第 1 5 回三重県景観審議会

1. 熊野川流域景観計画区域内における
太陽光発電施設の届出への対応について
2. 三重県公共事業等景観形成ガイドライン
及び事例集の見直しについて

熊野川流域景観計画区域内における 太陽光発電施設の届出への対応について

アドバイザーからの指摘及び事業者からの回答

届出の概要

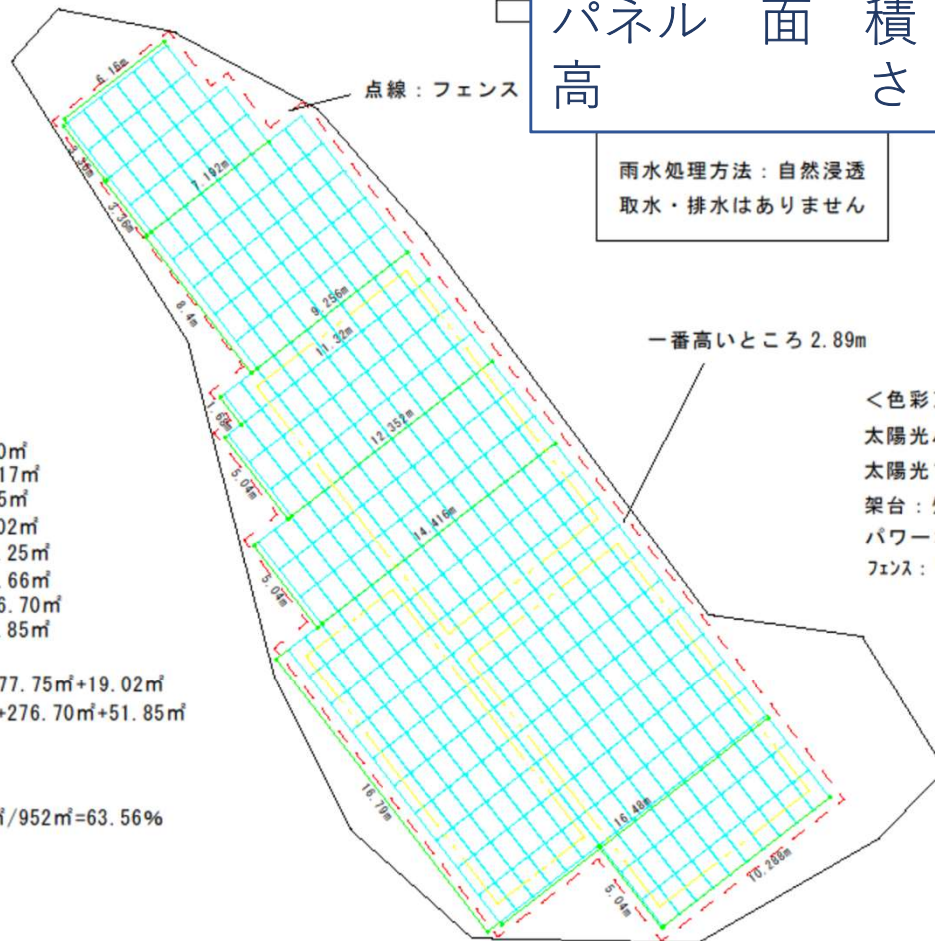
- ①行為地は県道沿いではなく、周辺の民家も空き家であり人が通行することはほとんどない。また、熊野川や対岸の国道から望見できる場所ではなく、景観上は気にならないため、やむをえないと思う。
- ②太陽光発電施設の高さが3 mほどあり、市街地にあるものと比べて高すぎる。この高さにした理由を聞いてほしい。
➡樹木の影の影響をなくすため、発電施設の高さを高くしております。

③太陽光発電施設は小規模だが、パネル規模の根拠は？（これで採算がとれるのか）

④土地の所有者は地元の人かどうか。

- ⑤人目につかない場所であるため、稼働後に放置されないか危惧される。災害時にはパネルが流されて二次被害につながりかねない。
- 設置後の維持管理についてはどうなるのか。
- ➔事業者で管理維持していきます。

➡周囲一帯で太陽光の開発を計画しておりましたが、地主と相談の上、規模を縮小いたしました。

➡土地の所有者は地元の方です。

【事例集 40 ページ中央】

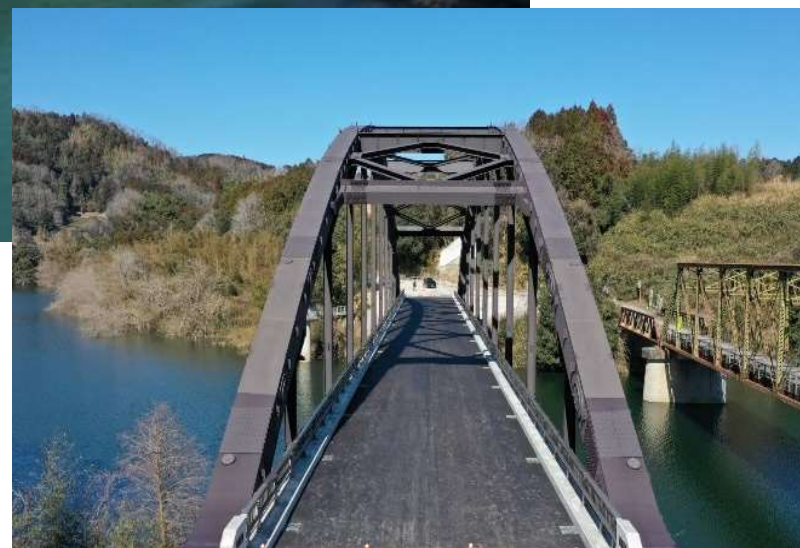
橋桁の色彩は配慮しているが、
排水管が外観を損ねている。
